Urząd Miasta w Kamiennej Górze

Sprawa: odpowiedzi na pytania w postępowaniu przetargowym na „Wykonywanie robót związanych z bieżącym utrzymaniem infrastruktury drogowej, wykonanie oznakowania pionowego i poziomego stałej organizacji ruchu wraz z bieżącym uzupełnianiem oznakowania drogowego oraz naprawa nawierzchni dróg gruntowych zarządzanych przez Gminę Miejską Kamienna Góra” – Część II zamówienia: „Wykonanie oznakowania pionowego i poziomego stałej organizacji ruchu oraz bieżące uzupełnianie oznakowania drogowego na drogach Gminy Miejskiej Kamienna Góra”

śłupek wymowany:

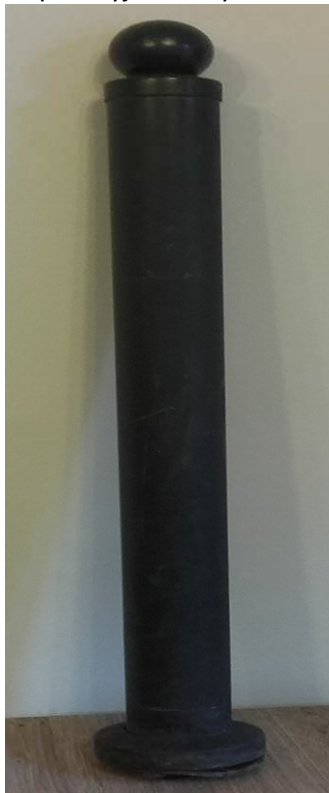
1. Proszę o wyraźniejsze zdjęcia słupków (wymowanego i ozdobnego poz. 26 i 29 Kalkulacji cenowej).

Zamawiający załącza wyraźniejsze zdjęcia słupków:

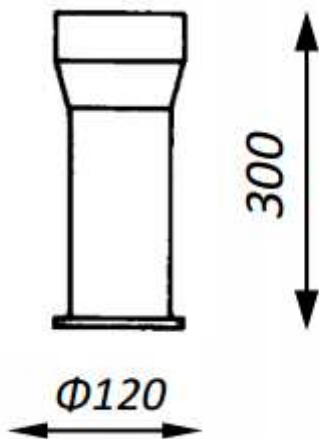
2. Proszę o specyfikację gniazda w którym ma być osadzany śłupek wymowany.

Tuleja ziemna wraz z pokrywką do ślupka wymowanego z zamkiem. Średnica oraz wymiar tulei:
